美特鋁質有限公司
MIDI ALUMINIUM FABRICATOR LTD.

工程指示 / 要求簡箋 ENGINEER INSTRUCTIONS(E.I.)

工程指示編號:	EI- 4851D	**修改版本:**	D
	HK- 2278		
工程編號:	J 853	**工程名稱:**	大窩坪（延坪道）
收件人:	生統	**發件人:**	Edwin Ho
工程項目:	T1 幕牆單元件生產 (大貨)(修訂D: 修改鋁板加石材單元+512.5下格G4玻璃帶背板)	**日期:**	15/12/2022

內容: 訂D:修改鋁板加石材單元+512.5下格G4玻璃帶背板)

名稱	單元節點圖	制圖	陳俊賢	2021.11.03	修改	A		
材料		復核	謝永林	2021.11.30	日期	2022.10.27		
顏色	JMQ213457(三塗)	批准	胡哥		圖號	CW-PTMB13X(1)

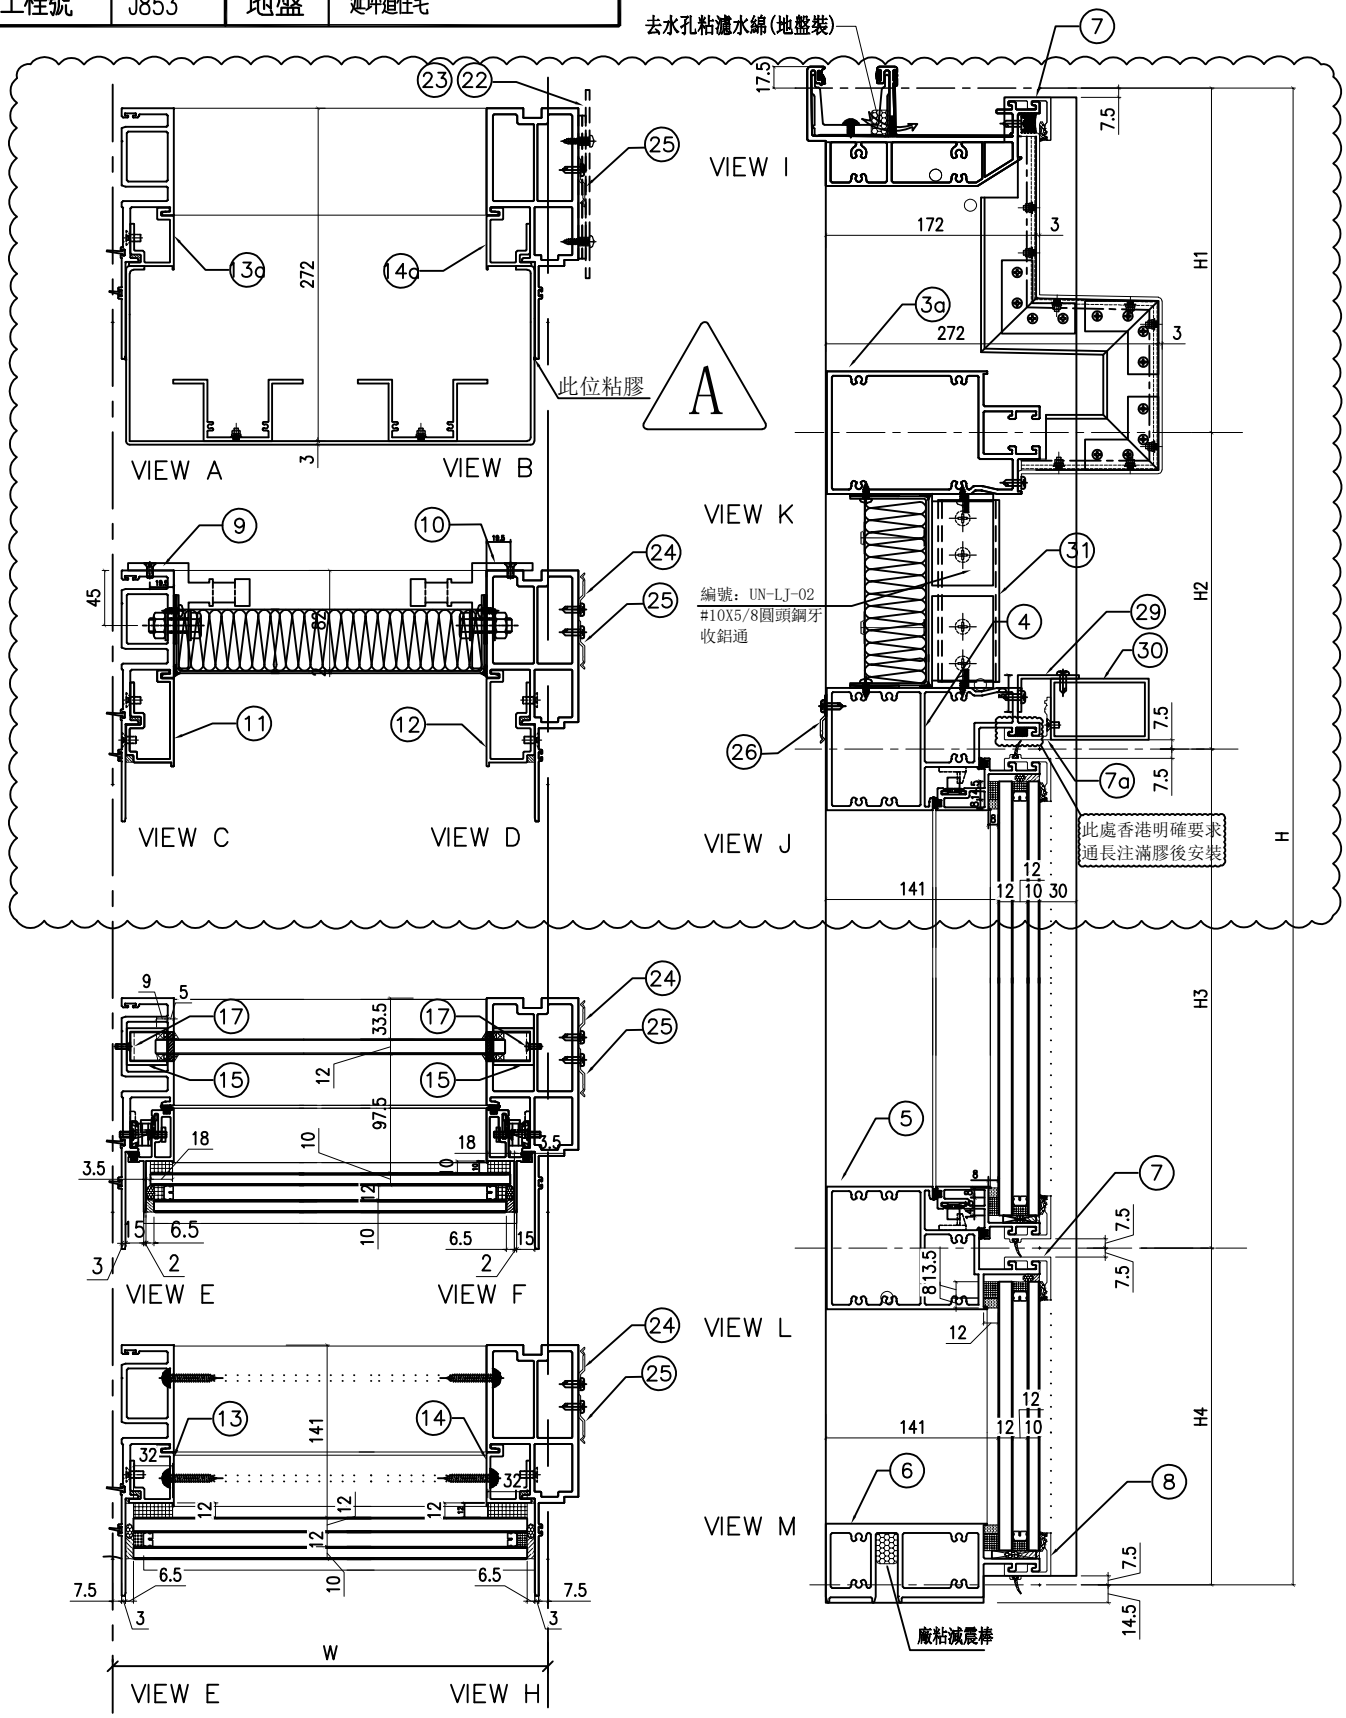
依據EI-5161C第九版施工圖修改(原:1000)分格高度尺寸
取消原位置玻璃，新增橫料與面板,裝飾鋁通
修改生窗分格高度 △1

名稱	單元組裝圖	制圖	陳俊賢	2022.6.1	修改	A	B	
材料		復核	謝永林	2022.6.28	日期	2022.7.19	2022.10.27	
顏色	JMQ213457(三塗)	批准	胡哥		圖號	CW-PTMG06X

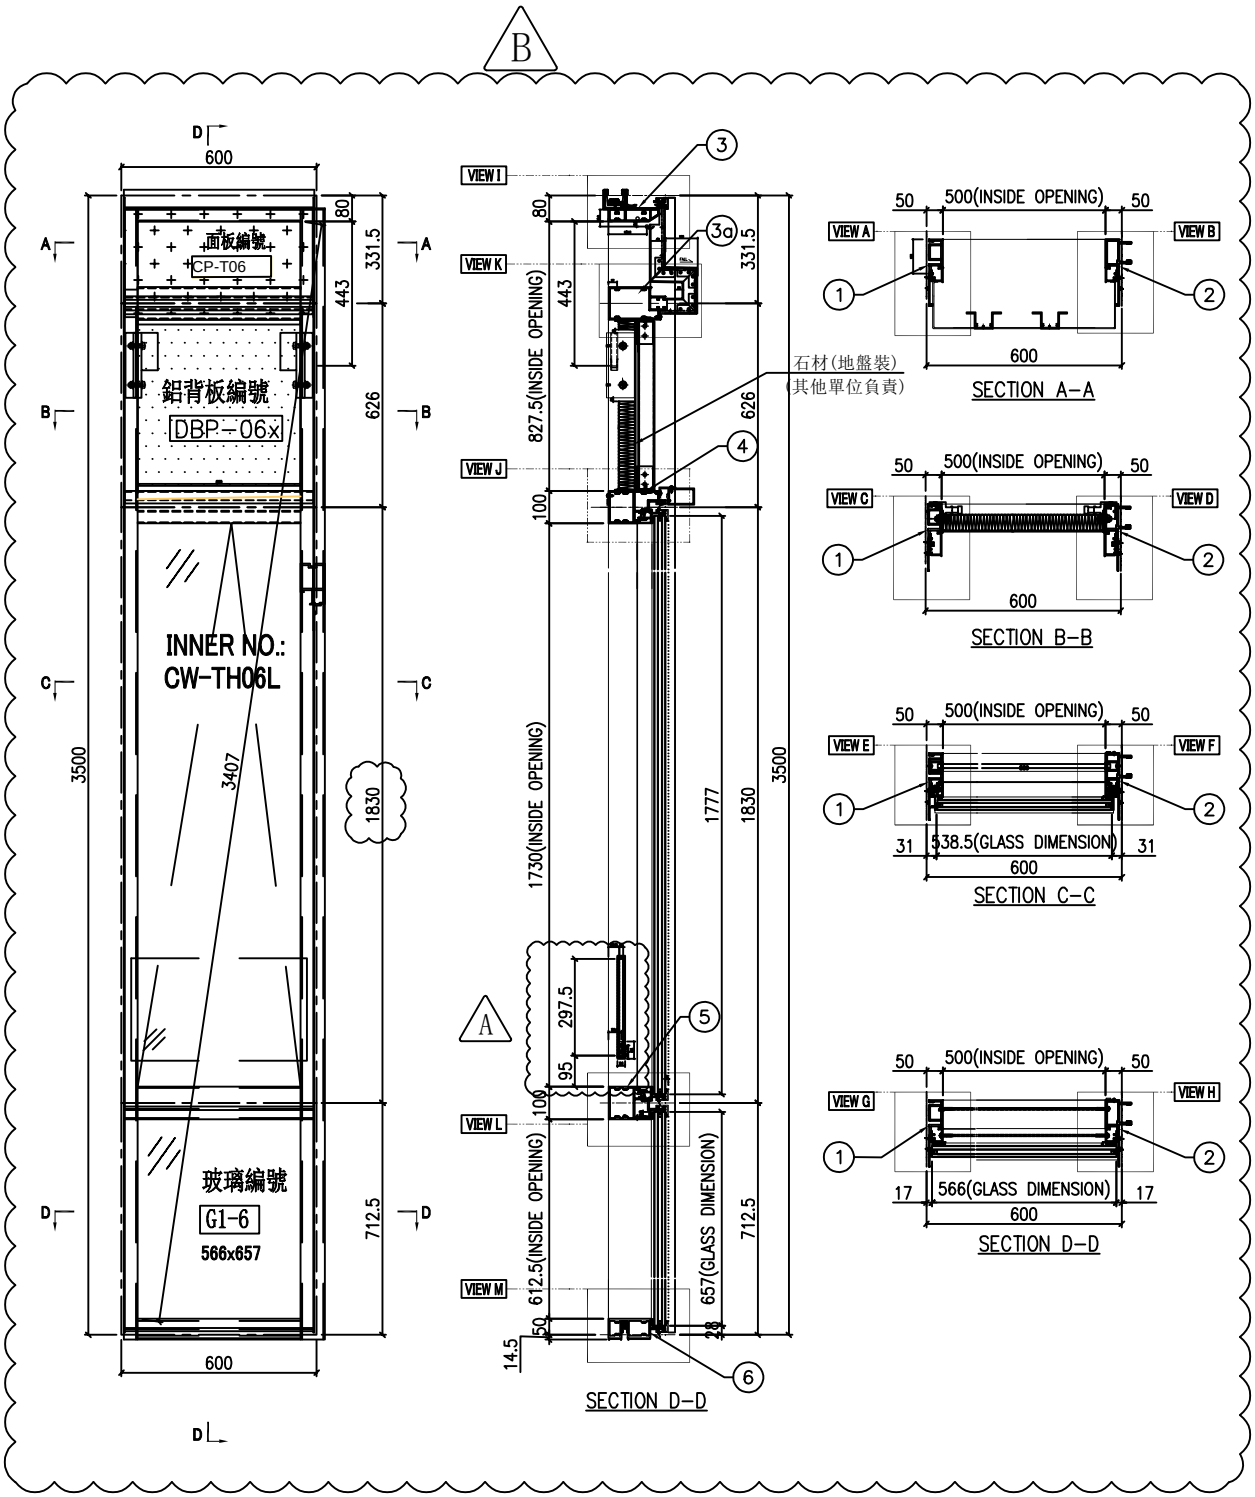
依據EI-5161C第九版施工圖修改(原:1000)分格高度尺寸
取消原位置玻璃，新增橫料與面板,裝飾鋁通
修改生窗分格高度 B

名稱	單元節點圖	制圖	陳俊賢	2021.11.03	修改	A		
材料		復核	謝永林	2021.11.30	日期	2022.10.27		
顏色	JMQ213457(三塗)	批准	胡哥		圖號	CW—PTMG06X(1)

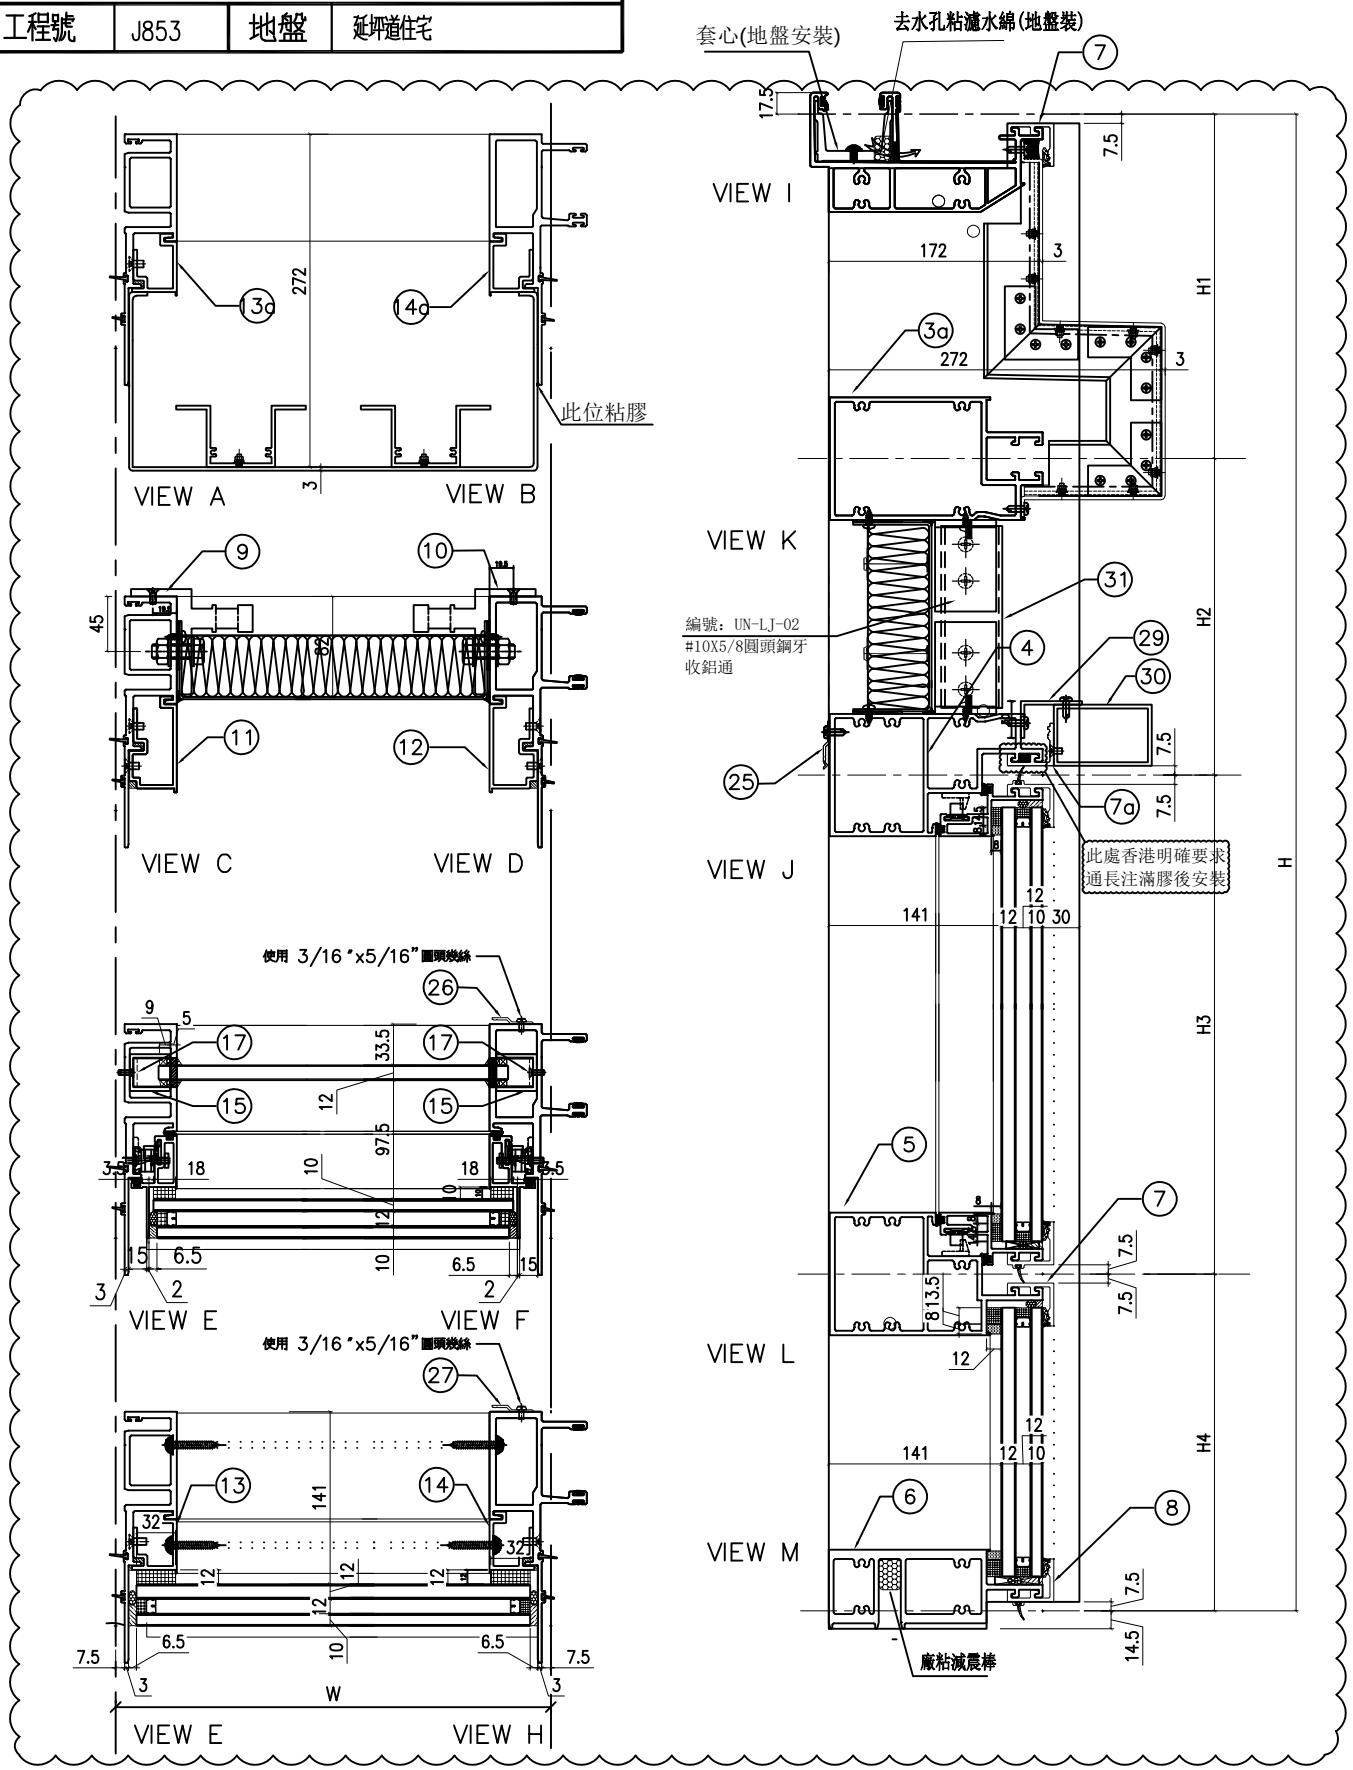
依據EI-5161C第九版施工圖修改(原:1000)分格高度尺寸
取消原位置玻璃，新增橫料與面板,裝飾鋁通
修改生窗分格高度 ⚠

名稱	單元組裝圖	制圖	陳俊賢	2022.6.1	修改	A	B	
材料		復核	謝永林	2022.6.28	日期	2022.7.19	2022.10.27	
顏色	JMQ213457(三塗)	批准	胡哥		圖號	CW-PTZMG06X

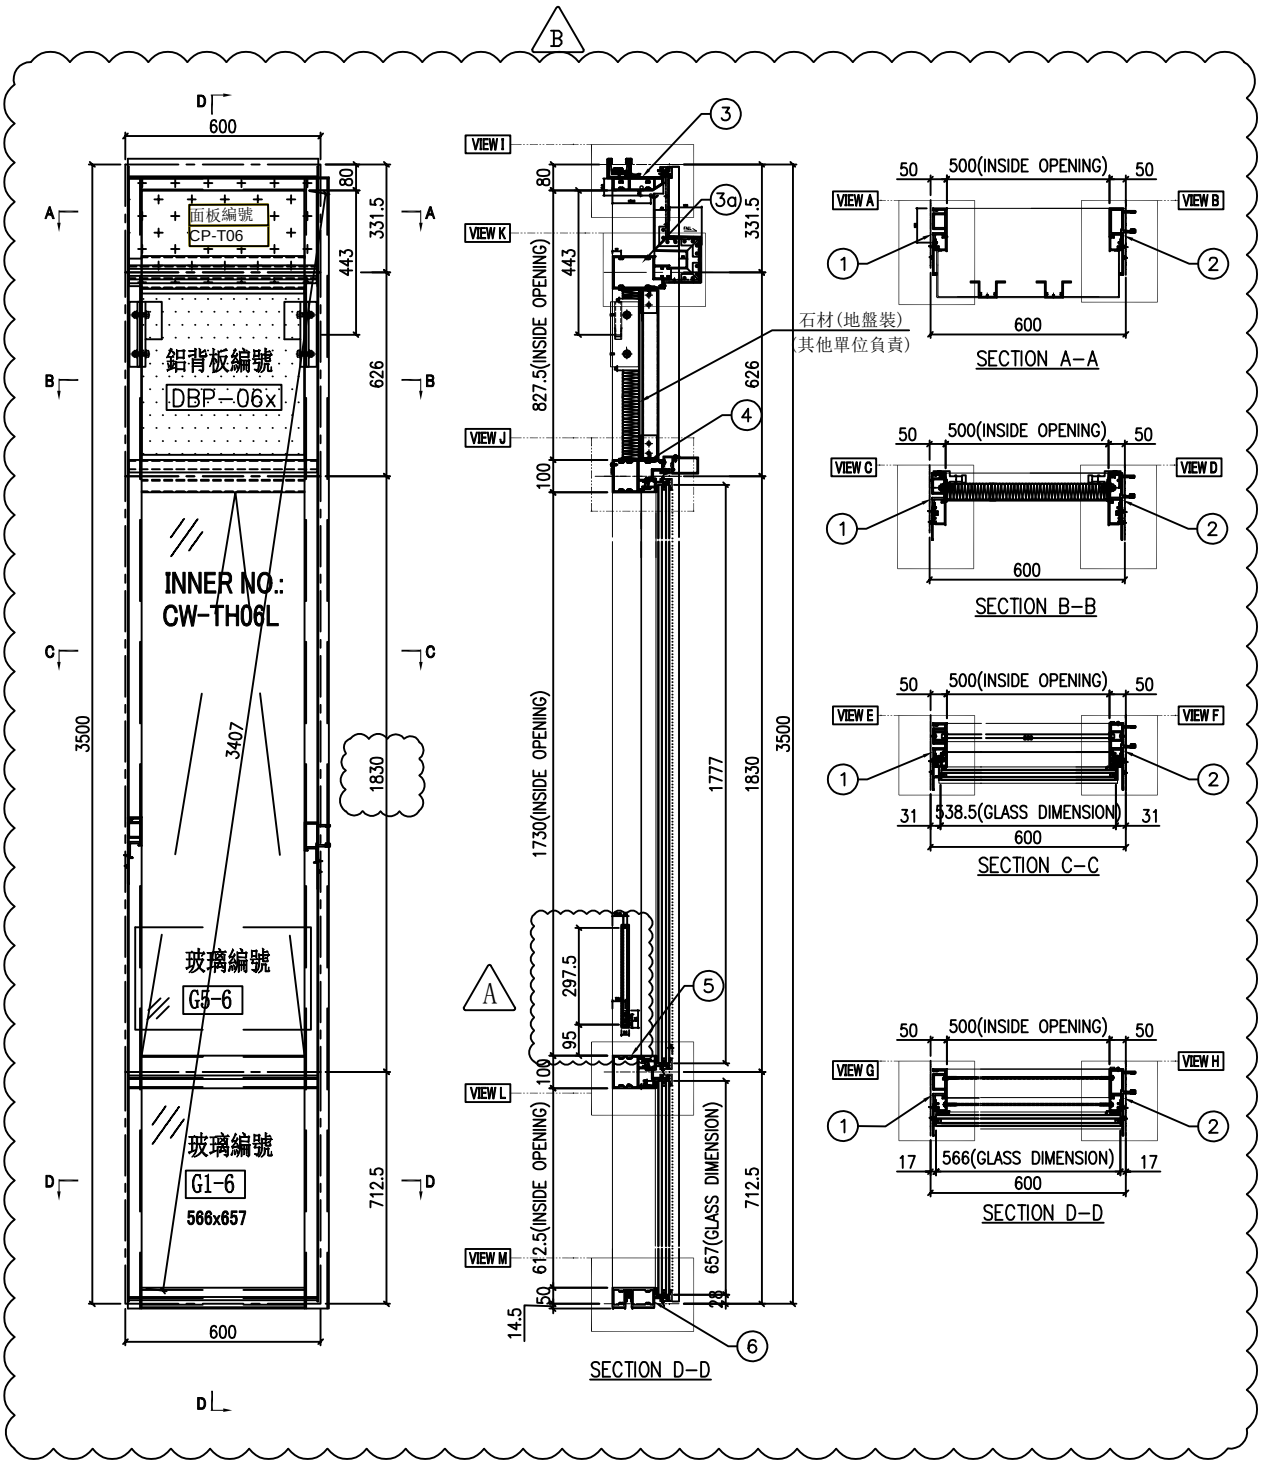
依據EI-5161C第九版施工圖修改(原:1000)分格高度尺寸
取消原位置玻璃，新增橫料與面板,裝飾鋁通
修改生窗分格高度 B

名稱	單元節點圖	制圖	陳俊賢	2021.11.03	修改	A		
材料		復核	謝永林	2021.11.30	日期	2022.10.27		
顏色	JMQ213457(三塗)	批准	胡哥		圖號	CW-PTZMG06X(1)

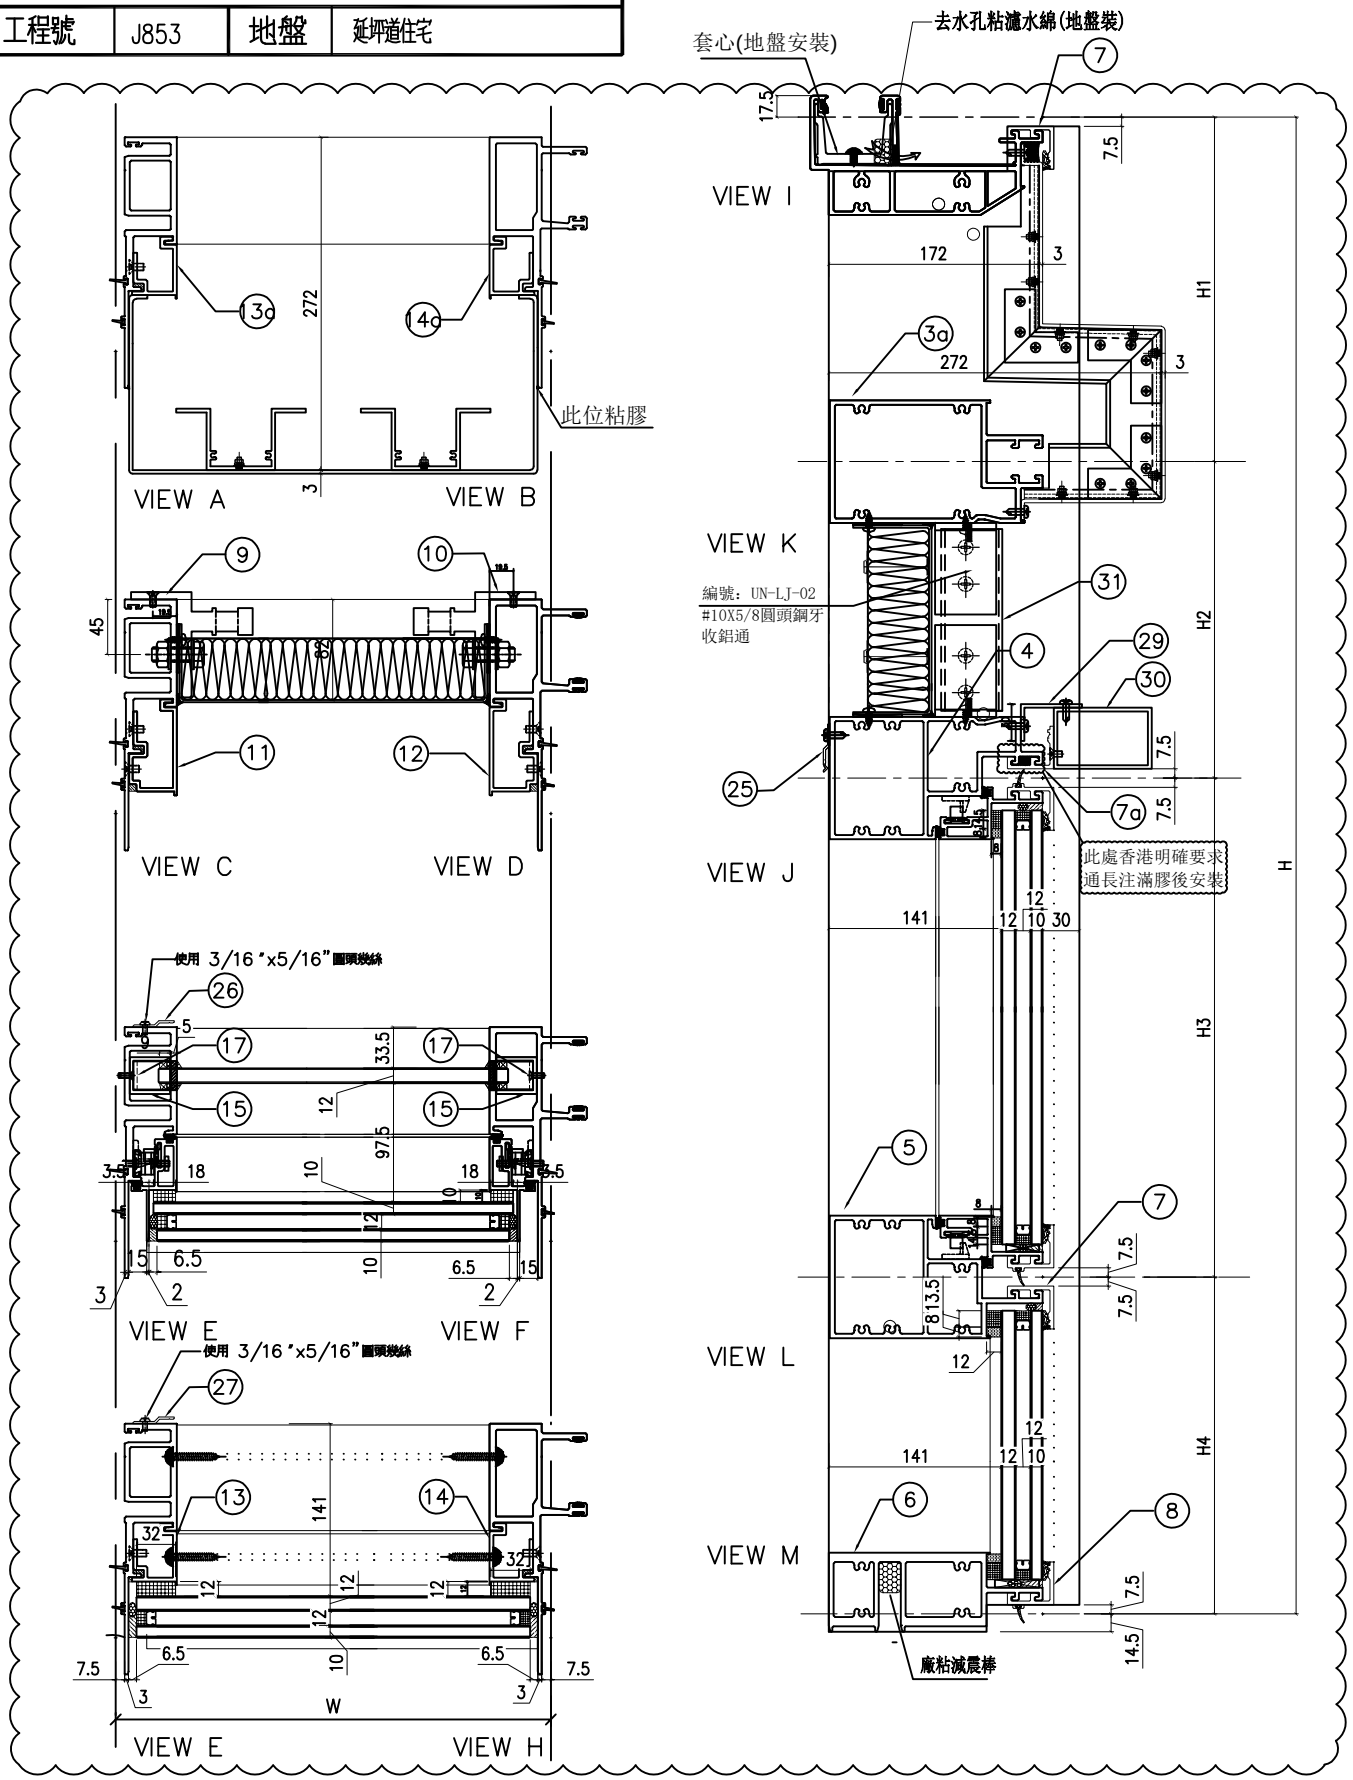
依據EI-5161C第九版施工圖修改(原:1000)分格高度尺寸
取消原位置玻璃，新增橫料與面板,裝飾鋁通
修改生窗分格高度 A
